日本原子力研究開発機構（JAEA）原子力科学研究所の周辺監視区域境界の変更における 東海第二発電所原子炉設置変更許可申請書（既許可申請書）の変更箇所について

国道 245 号線の拡幅工事が計画されており，工事に伴い JAEA 原子力科学研究所の国道 245 号線沿いの周辺監視区域境界を最大で 10m 程度後退させる予定となっている。周辺監視区域境界の変更に伴う東海第二発電所の設置変更許可申請書の変更内容について以下に示す。

第1図 周辺監視区域変更予定図

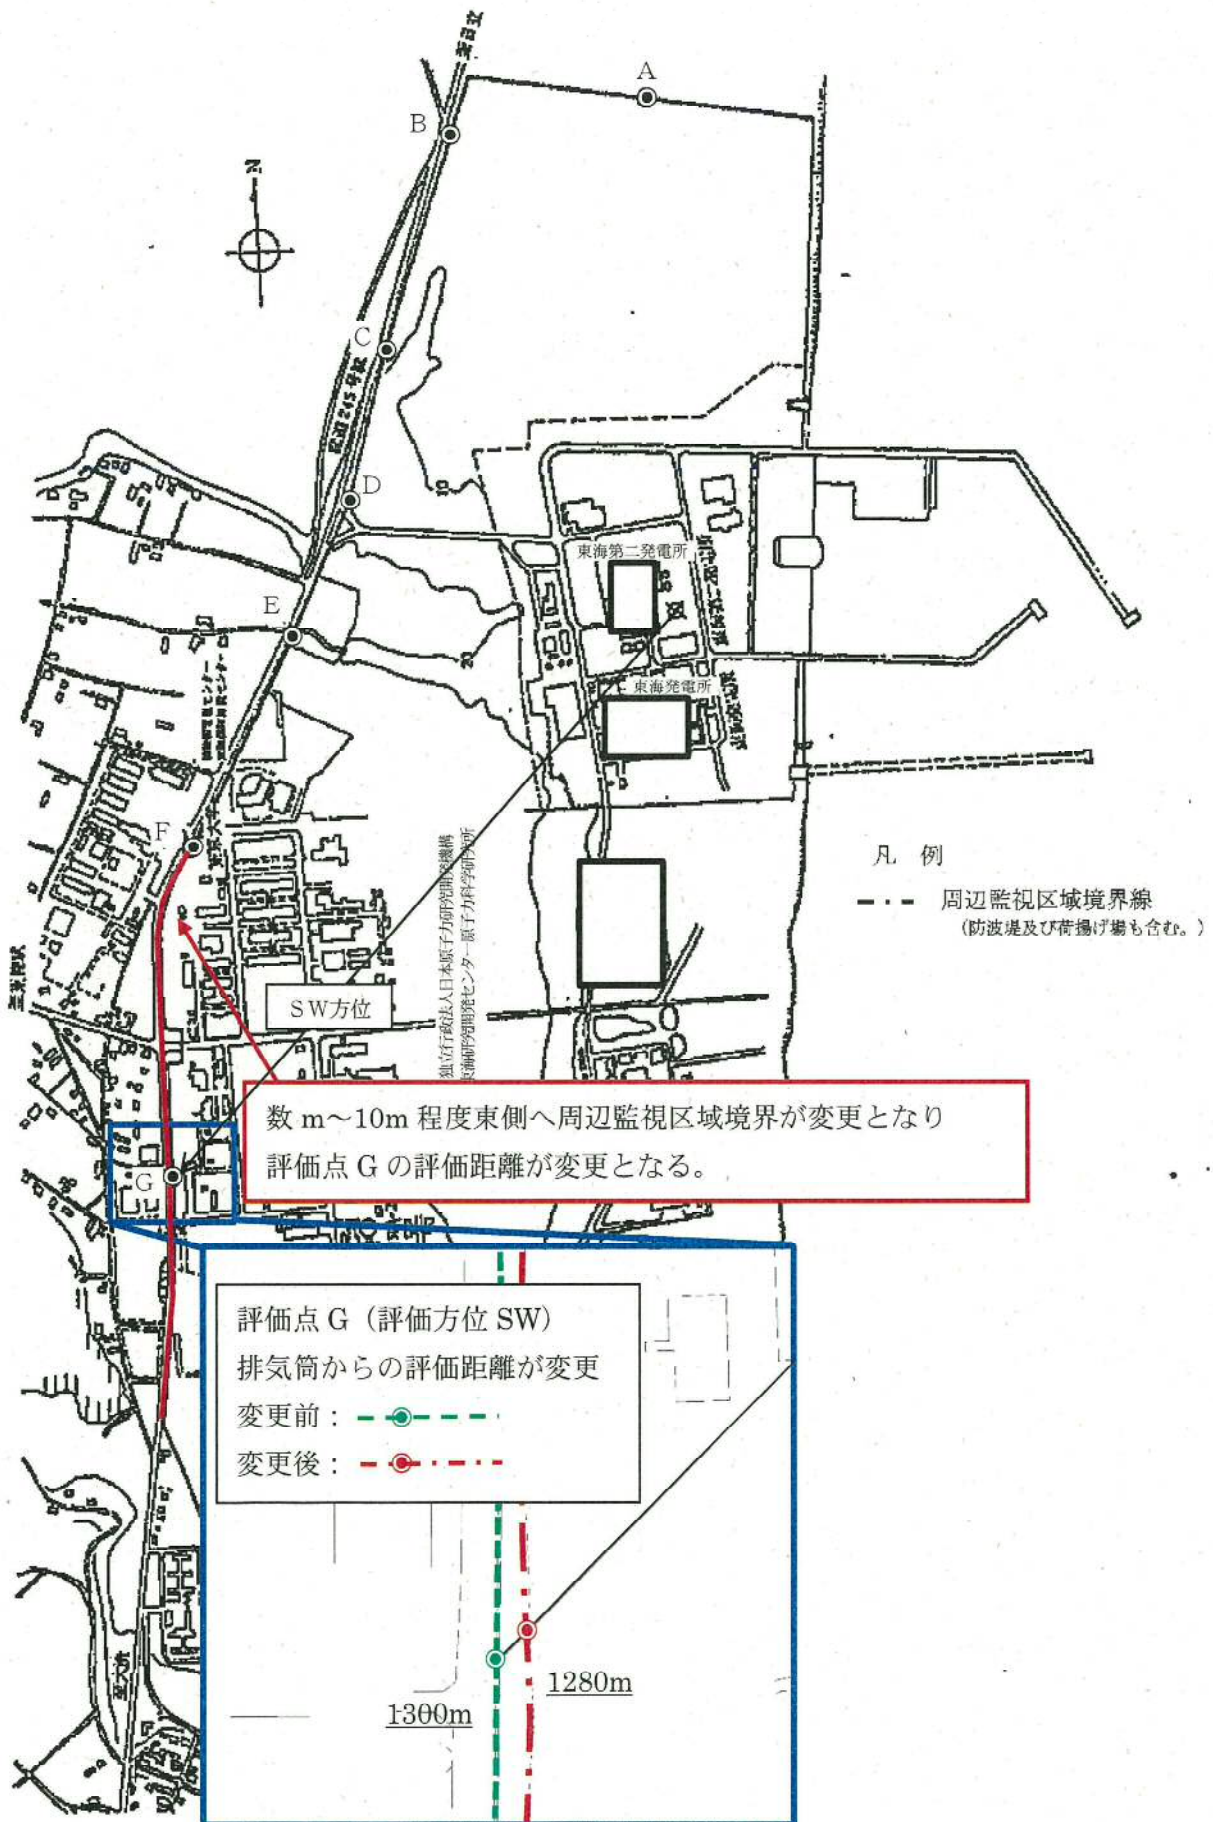
今回変更される周辺監視区域境界は，東海第二発電所の原子炉設置許可申請書の周辺公衆の被ばく評価地点となっており，周辺監視区域境界の変更に伴い評価点は図 1 のとおり変更となる。

周辺監視区域境界の変更により原子炉設置変更許可申請書に記載している評価点 G（SW 方位）の評価距離が変更（1300m→1280m）となる。

なお，周辺監視区域境界の変更は最大でも 10m 程度であり，周辺監視区域図の変更はない。

添付書類六 D/Q グラフ【変更前】

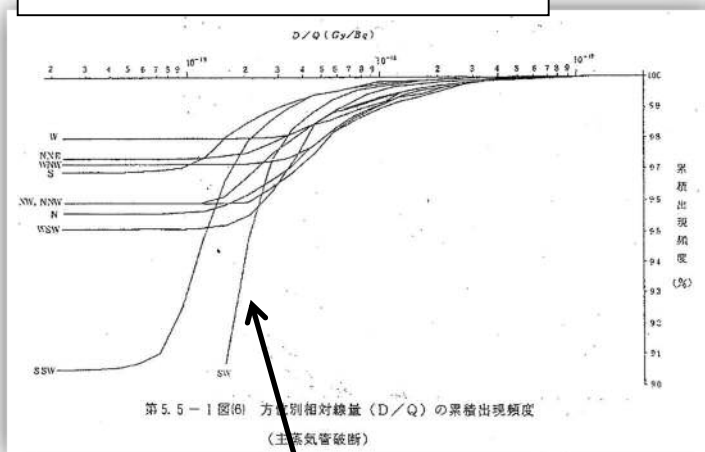
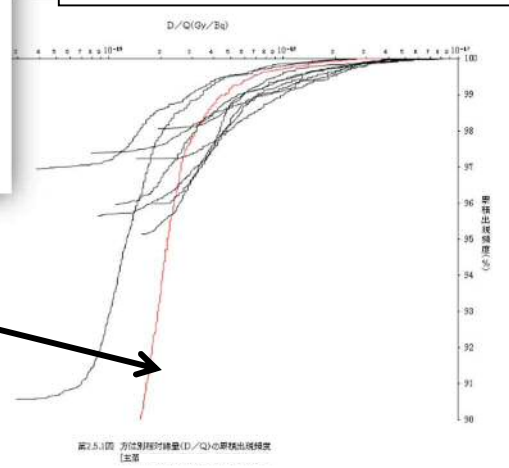
添付書類六に設計基準事故時の被ばく評価に使用する相対濃度及び想定線量の評価値とグラフが記載されている。評価値は最大となる代表方位の値が記載されており、評価距離が変更となるSW方位は代表方位となっていないため記載に変更はない。また、グラフについては方位ごとの評価結果をグラフ化し示しているため、評価距離の変更に伴いSW方位の結果が僅かに変更となる。なお、評価距離の変更に伴う有効高さへの影響はないことを確認している。

(例として主蒸気管破断における D/Q のグラフを下図に示す。設置許可申請書には事故事象ごとに記載されている。)

SW方位の評価
